From: Herkki Rõõm <Herkki.Room@transpordiamet.ee>
Sent: neljapäev, 12. juuni 2025 13:52
To: Indrek Kaarmäe
Subject: RE: 2507 - Kanepi alajaama juurdepääsutee

Transpordiamet on kooskõlastanud Teejoon OÜ töö nr 2507 „Kanepi alajaama juurdepääsutee, põhiprojekt“.
Olema asunud huvitatud osapoolega sõlmima riigitee nr 71 Rõngu-Otepää-Kanepi tee km 38,81 ristumiskoha ehitamise lepingut.

Olete esitanud meile kooskõlastamiseks töö nr 2507 „Kanepi alajaam juurdepääsutee“.

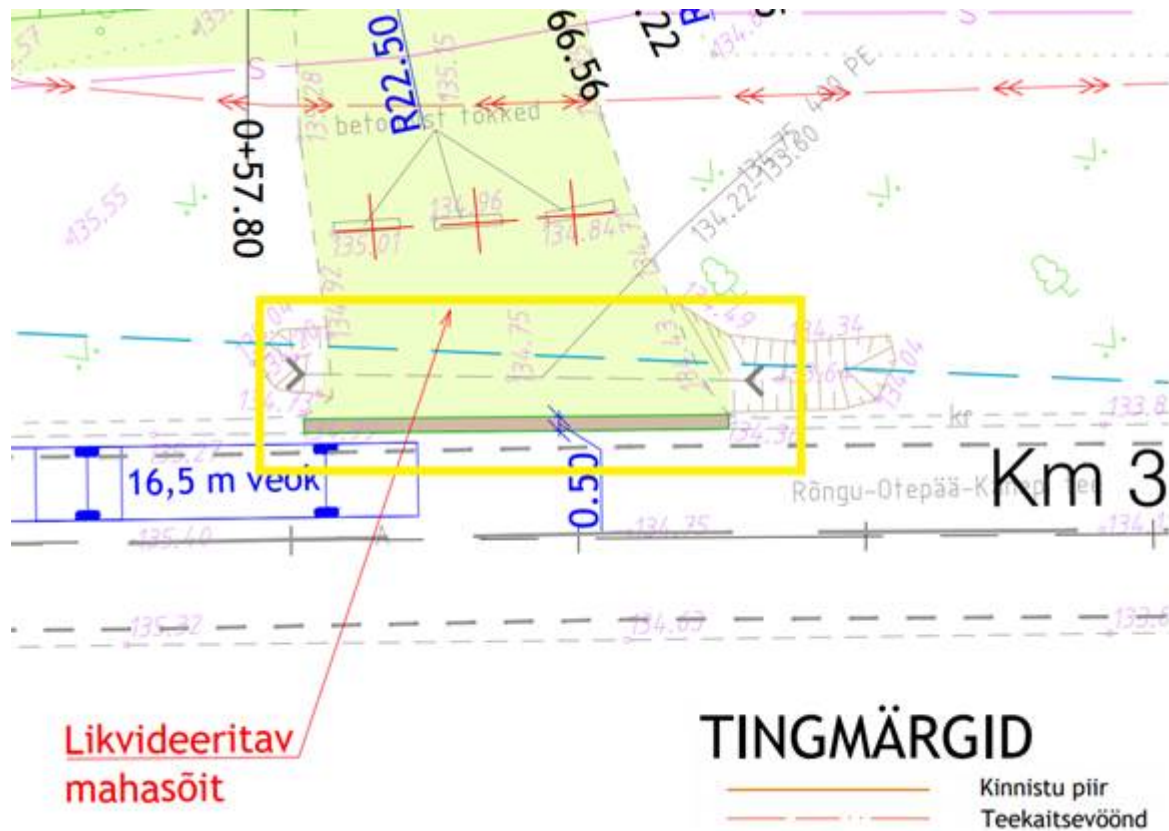
1. Oleme eelmises kirjas märkinud, et ristumiskoha rajamisel on vajalik olemasolevate kaablite kaitsmine.
Riigitee teemaa kinnistul on lubatud minimaalne kaitsetoru tugevus 1250 N.
Olemasolevat teed laiendatakse, mistõttu tuleb ette näha olemasolev telekommunikatsioonikaabli kaitsmine.

2. Likvideeritav mahasõit – likvideeritavana tuleb näidata ka sinna paigaldatud 400-ne truup.

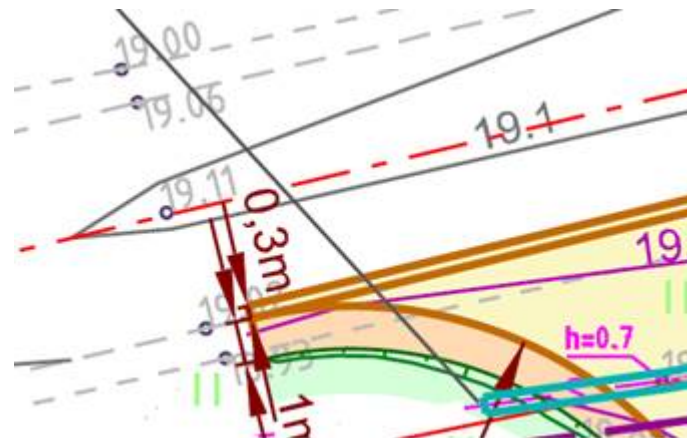
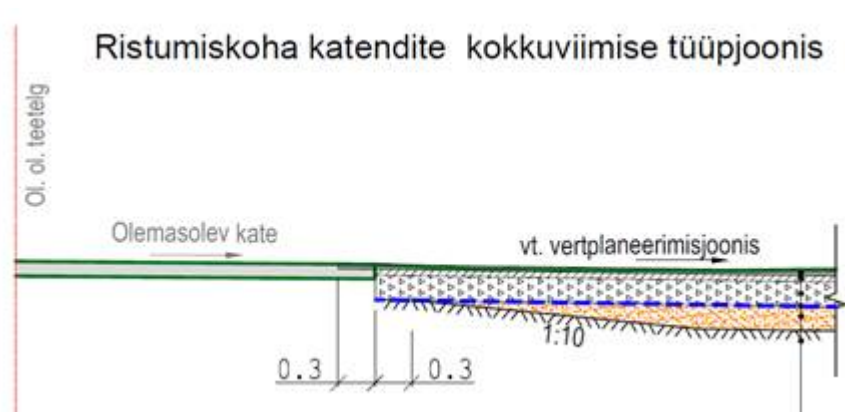
1. Kui lai on ristumiskoht, mõõtarvud puuduvad.
2. Terve ristumiskoha osas on ette nähtud uue asfaltkatte rajamine.
Näha ette ka teisel pool peenra rajamine (vajalik ju korrigeerida) ning samuti riigitee ristumisel korrektne pöördeosa raadius.
3. Riigitee kattega kokku viimine – näidata astmeliselt. Näidata asendiplaanil ja lõike joonisel

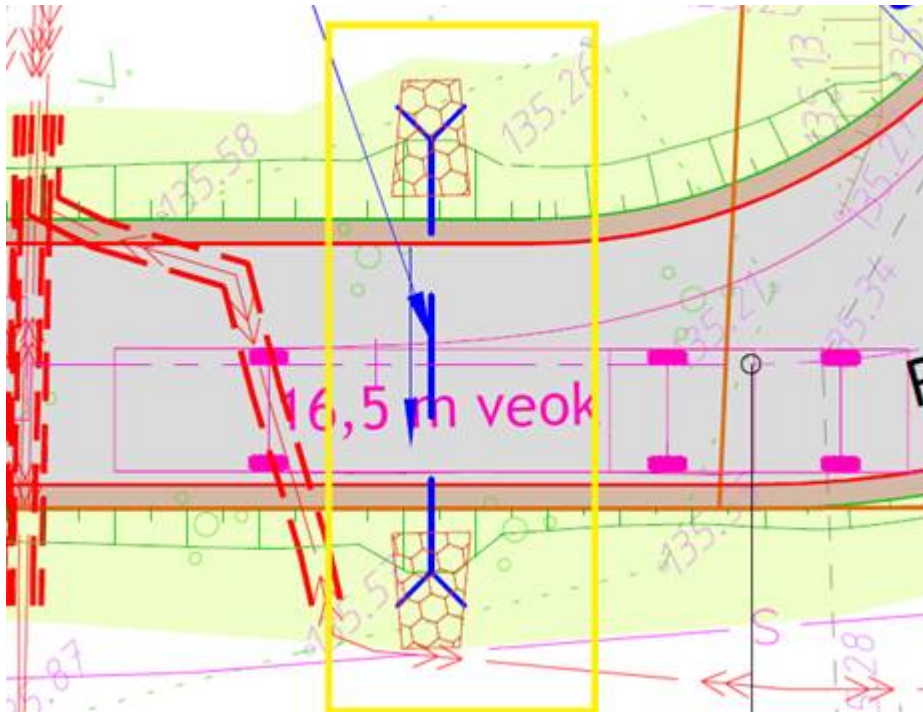
4. Ristumiskoha rajamisel on vajalik olemasolevate kaablite kaitsmine. Riigitee teemaa kinnistul on lubatud minimaalne kaitsetoru tugevus 1250 N.

5. Mis otstarbel on projekteeritud antud truup? Kuhu siit sademevesi juhitakse? Mis alusetel suunatakse vesi riigitee teemaa kinnistule? Projekteeritud truubi otsa juures on maakaablid. Truubi otsa kaugus kaablitest, mõõtkavu siit antud ei ole, kas vastab nõuetele? Truubi otsa juures olev süvend, kaablite pealt võetakse pinnast maha?

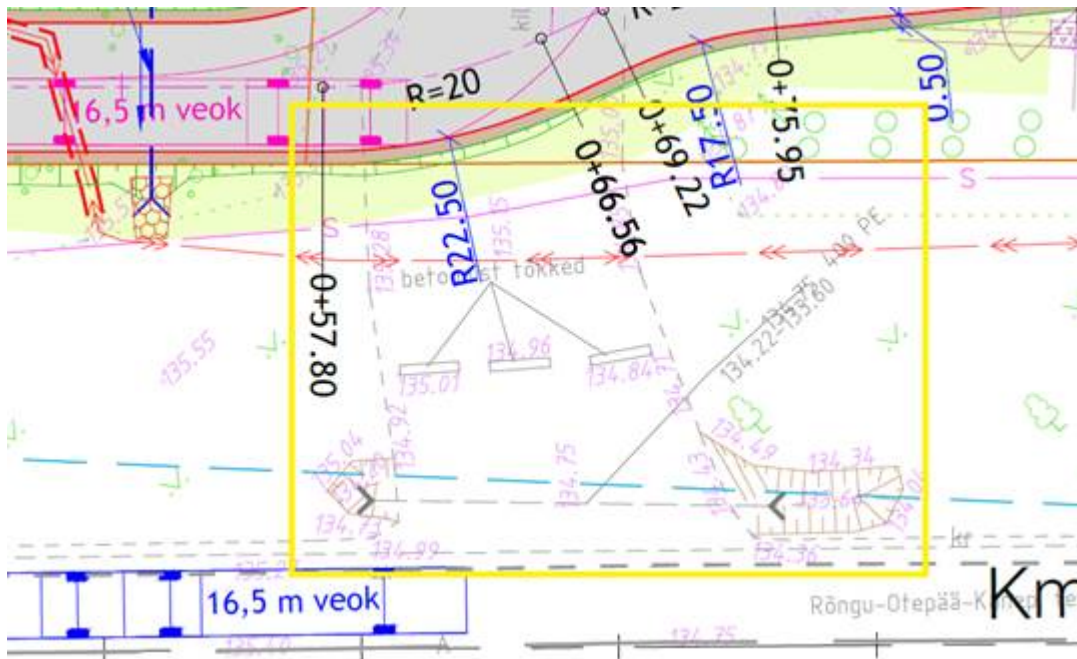
6. Ajutise riigitee mahasõidu lahendus – see tuleb projektis näidata ja märkida likvideeritavana!!! Nii joonistel kui ka seletuskirjas. Taastada tuleb riigitee teepeenar, riigitee nõlvus ja riigiteega külgneva ala. See peab siin projektis olema selgelt arusaadav lahendus.
